Audi A3 エンジンおよびギヤボックス ECU に関する対策

サービスキャンペーン通知日	平成 22 年 8 月 31 日
不具合の内容	エンジン制御コンピュータのプログラムが不適切なため、外気温が高温、かつエアコン作動等によりエンジンに負荷が掛かっている状態で、アクセルペダルを放しエンジン回転数がアイドリング付近まで下がった場合、エンジン回転が不安定になり、エンジンが停止することがあります。
改善の内容	全車両、エンジン制御プログラムの番号及び、トランスミッション制御プログラムの番号を点検し、対象となるものは制御プログラムを書き換えます。

不具合発生箇所

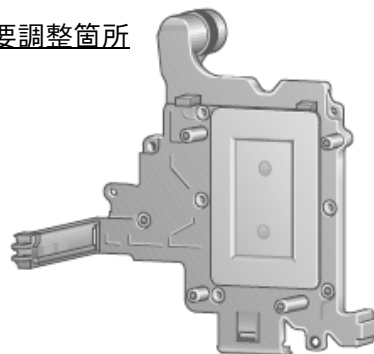
エンジン制御コンピュータ

トランスミッション制御コンピュータ
